Giudizio n° 3251 del 06/10/2020

Ditta Proponente: GEMAC SRL

Oggetto: Lavori realizzati in difformità al progetto autorizzato

Titolo dell'intervento:	Cava di travertino
Descrizione sintetica del progetto:	LAVORI REALIZZATI IN DIFFORMITA' AL PROGETTO AUTORIZZATO
Azienda Proponente:	GEMAC srl

Ubicazione punto di misura

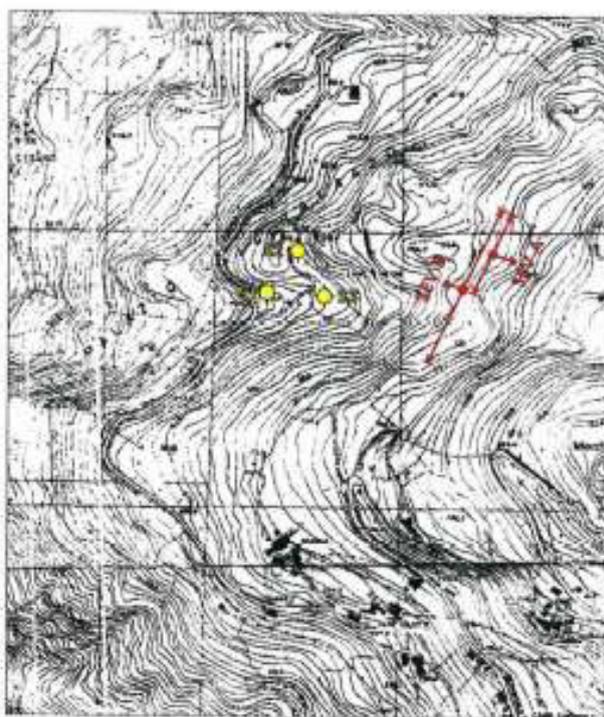
2. *integrare la relazione geologica sito specifica con la realizzazione di almeno un piezometro che accerti la presenza delle acque di falda al di sotto dell'intera area di cava, raggiungendo una profondità di almeno 2 metri superiore a quello di fondo scavo e comunque necessaria a monitorare, in caso di presenza, le sue oscillazioni nel tempo e a verificare il rispetto del franco di almeno 2 metri. In caso di presenza della falda dovranno essere realizzati altri piezometri in numero idoneo a ricostruire la superficie piezometrica al di sotto del sito, le sue oscillazioni nel corso del tempo e individuare la modalità con cui avviene la circolazione idrica sotterranea.*

In merito al punto 2 del Giudizio n° 3186 dell'11/06/2020, la ditta ha provveduto a realizzare un punto di misura dell'eventuale falda acquifera. Lo stesso è stato eseguito in una posizione che nel tempo manterrà la quota del fondo dello scavo, poiché non sarà soggetta ad ulteriori lavorazioni e movimentazioni di terreno in modo tale da evitare che il punto di misura venga divelto e/o reso inutilizzabile e soprattutto che vengano mantenute inalterate le quote.

Lo scavo, che ha raggiunto una profondità di circa 3,50 m, è stato effettuato mediante trivella. All'interno è stato inserito un tubo in pvc di 125mm di diametro opportunamente fenestrato, che è stato poi ricoperto di materiale ghiaioso- ciottoloso permeabile. Di seguito la documentazione fotografica.

Durante la perforazione, eseguita nel giorno 23 giugno 2020, non è stata intercettata la falda, né sono stati attraversati livelli acquiferi, in accordo con i sondaggi effettuati nel febbraio 2006 dalla Geoexploring per conto dell'Adriatica Cave Srl e che, ubicati come da allegato, nonostante abbiano raggiunto notevoli profondità S1-20 m, S2-30 m e S3-20 m non hanno intercettato la falda.

Figura 2 Distanza dall'agglomerato urbano di Cerqueto

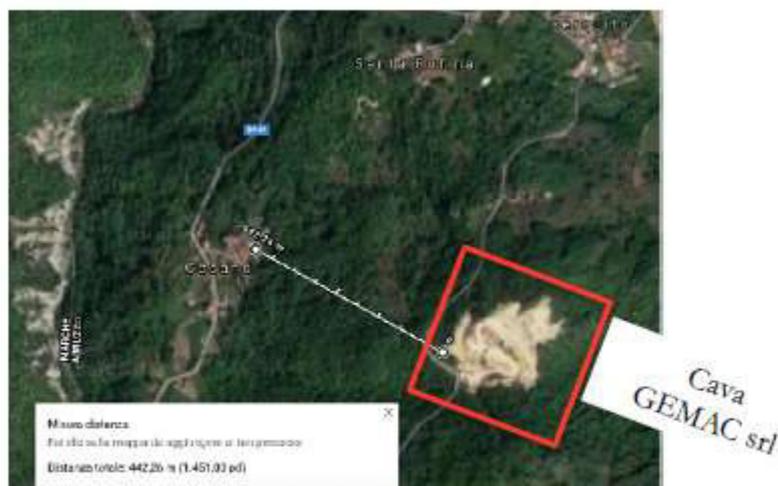
3. *con riferimento all'impatto acustico, si ritiene necessario che il proponente indichi la posizione del punto di misura in apposita planimetria e alleggi i rapporti di prova dei rilievi effettuati da cui si evincano data, orario e durata dei rilievi. Si ritiene necessaria una valutazione delle immissioni prodotte dal transito degli autocarri.*

Come meglio evidenziato nelle immagini seguenti, all’interno dell’area oggetto di esame non sono presenti bersagli sensibili, poiché i più vicini agglomerati urbani si trovano ad una distanza che rende ininfluente l’eventuale incremento acustico prodotto dall’attività. I due agglomerati sono la frazione Cerquito che si trova ad una distanza di circa 500 m e la frazione Cesano che si trova ad una distanza di circa 450 m.
